滨海鼎新崇文府第二标段调整后总平面图

滨海鼎新崇文府第二标段报批总平面图

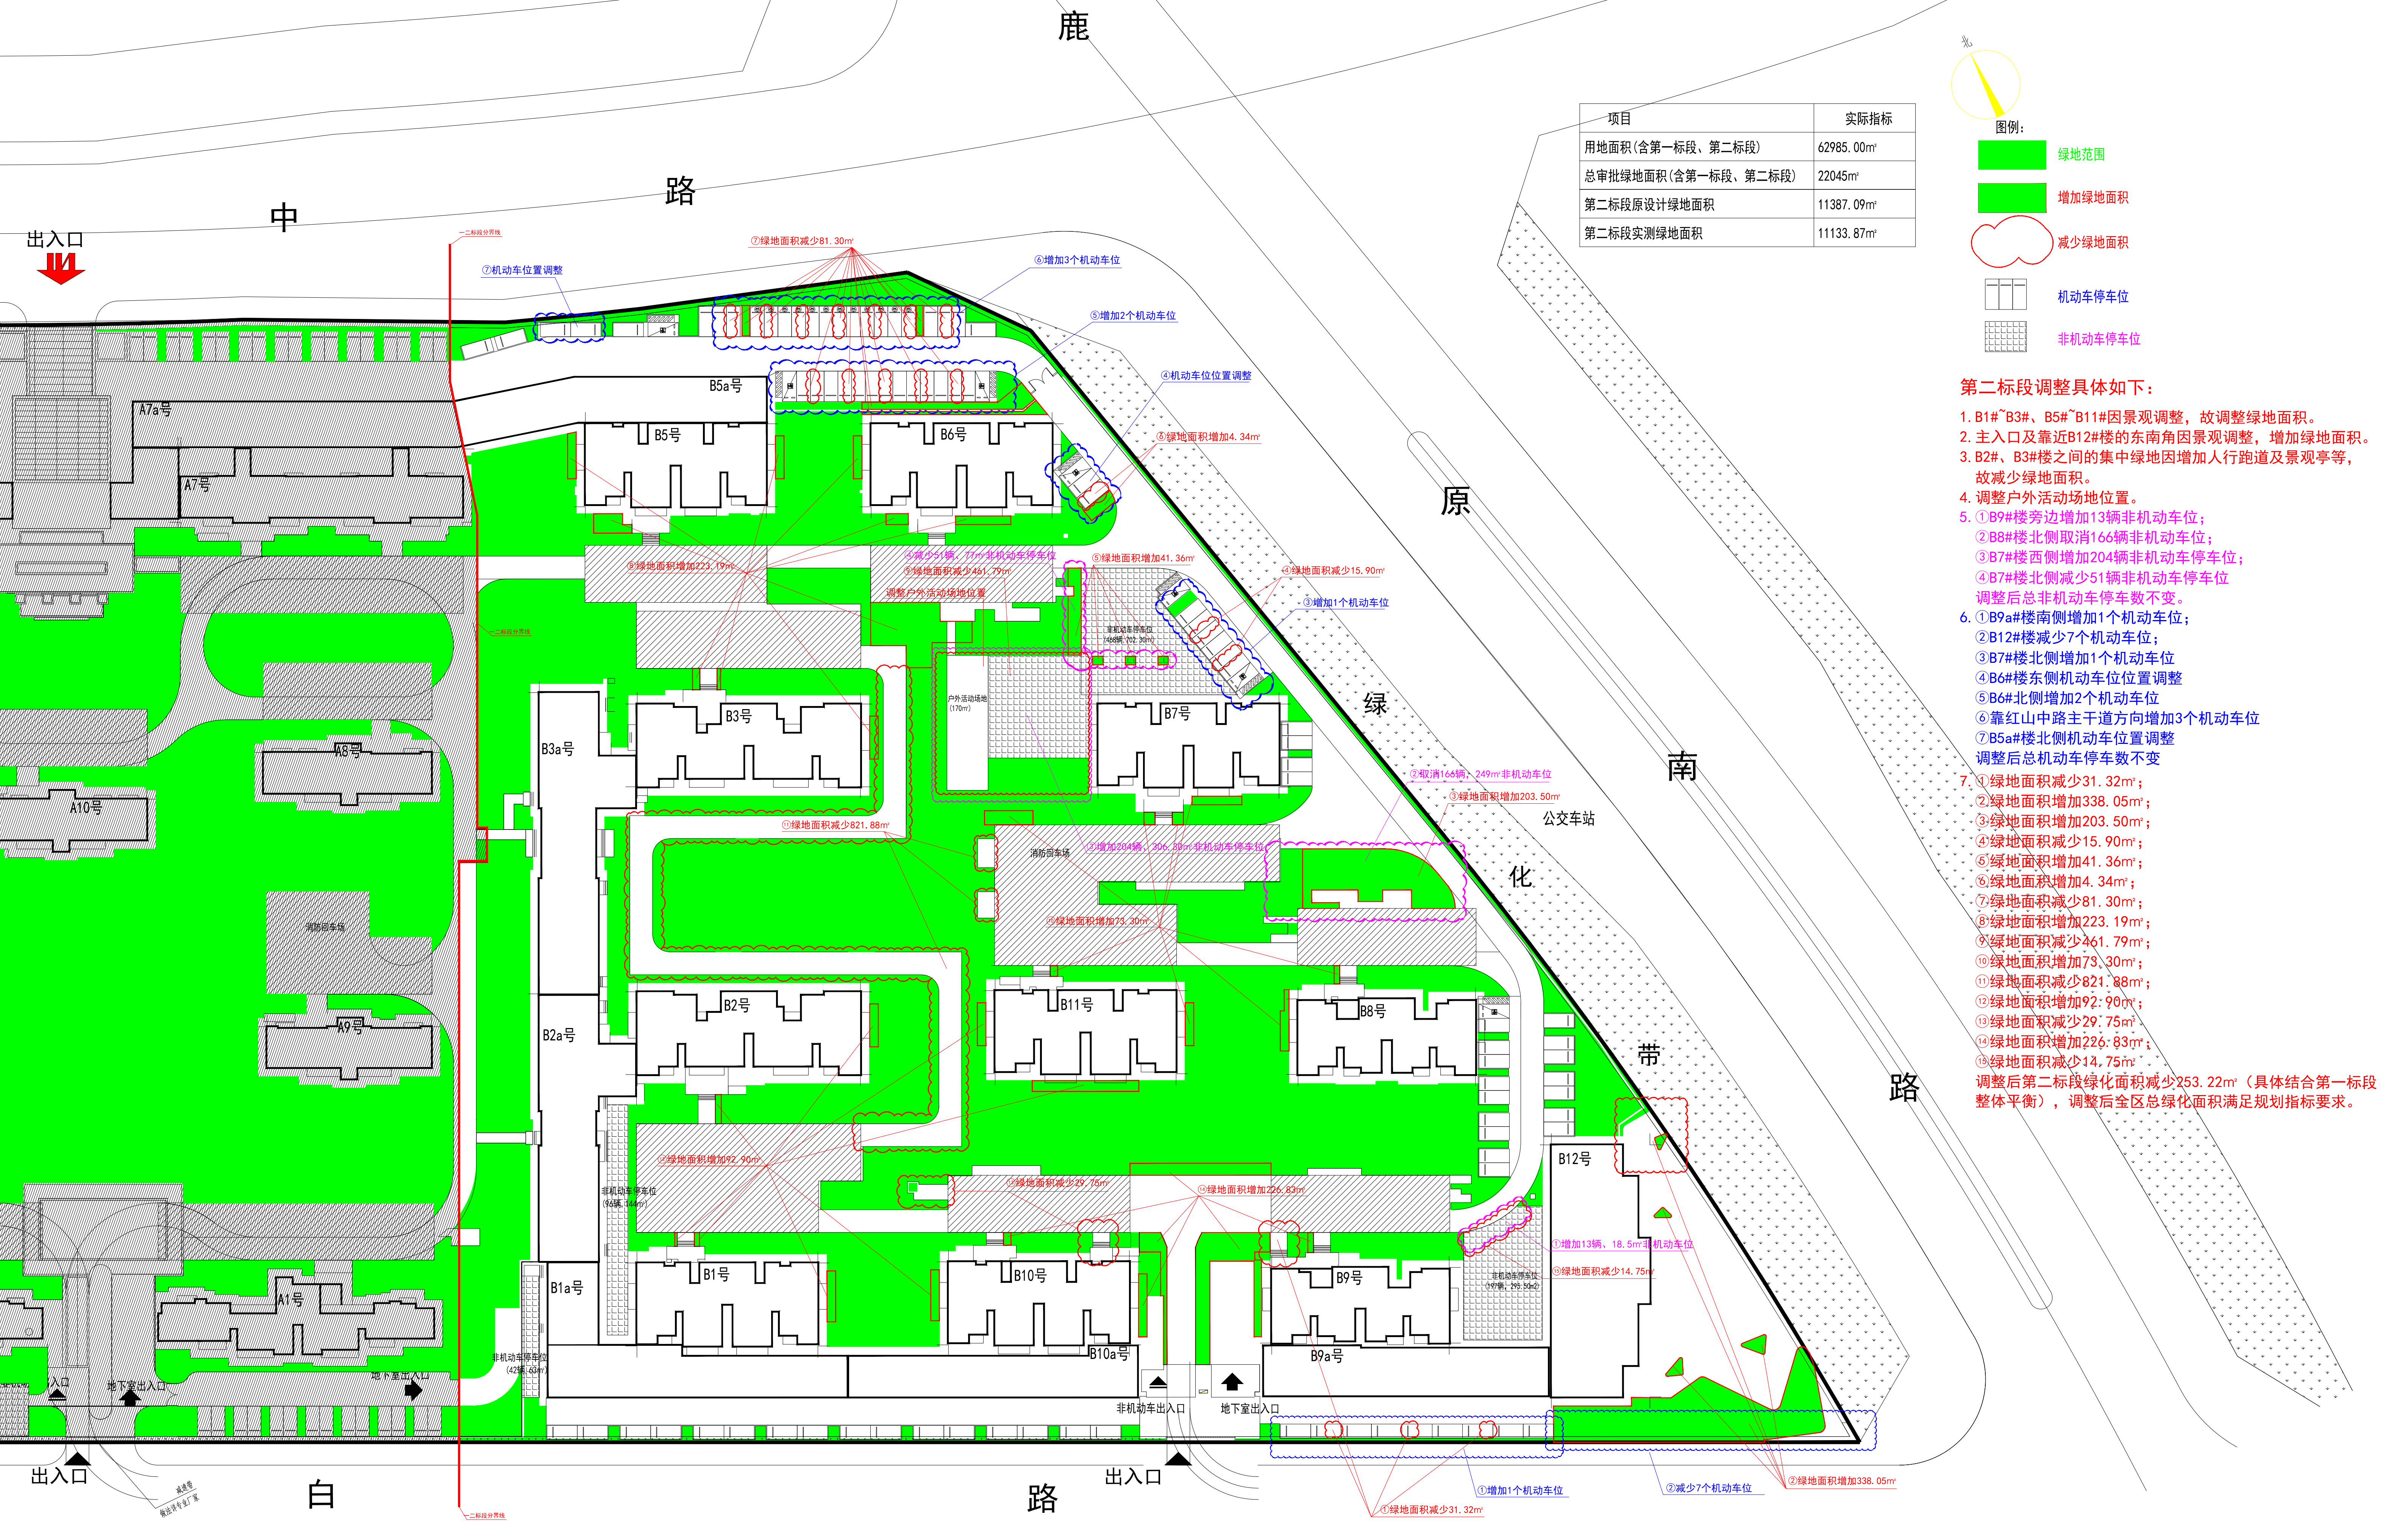
- 第二标段调整具体如下:
- B1#~B3#、B5#~B11#因景观调整,故调整绿地面积。
 - 主入口及靠近B12#楼的东南角因景观调整,增加绿地面积。
 - B2#、B3#楼之间的集中绿地因增加人行跑道及景观亭等,故减少绿地面积。
 - 调整户外场地位置。
 - ①B9#楼旁边增加13辆非机动车位;
②B8#楼北侧取消166辆非机动车位;
③B7#楼西侧增加204辆非机动车停车位;
④B7#楼北侧减少51辆非机动车停车位
调整后总非机动车停车位不变。
 - ①B9a#楼南侧增加1个机动车位;
②B12#楼减少7个机动车位;
③B7#楼北侧增加1个机动车位
④B6#楼东侧机动车位位置调整
⑤B6#北侧增加2个机动车位
⑥靠红山中路主干道方向增加3个机动车位
⑦B5a#楼北侧机动车位位置调整
调整后总机动车停车位不变
 - ①绿地面积减少31.32m²;
②绿地面积增加338.05m²;
③绿地面积增加203.50m²;
④绿地面积减少15.90m²;
⑤绿地面积增加41.36m²;
⑥绿地面积增加4.34m²;
⑦绿地面积减少81.30m²;
⑧绿地面积增加223.19m²;
⑨绿地面积减少461.79m²;
⑩绿地面积增加73.30m²;
⑪绿地面积减少821.88m²;
⑫绿地面积增加92.90m²;
⑬绿地面积减少29.75m²;
⑭绿地面积增加226.83m²;
⑮绿地面积减少14.75m²
- 调整后第二标段绿化面积减少253.22m²(具体结合第一标段整体平衡),调整后全区总绿化面积满足规划指标要求。
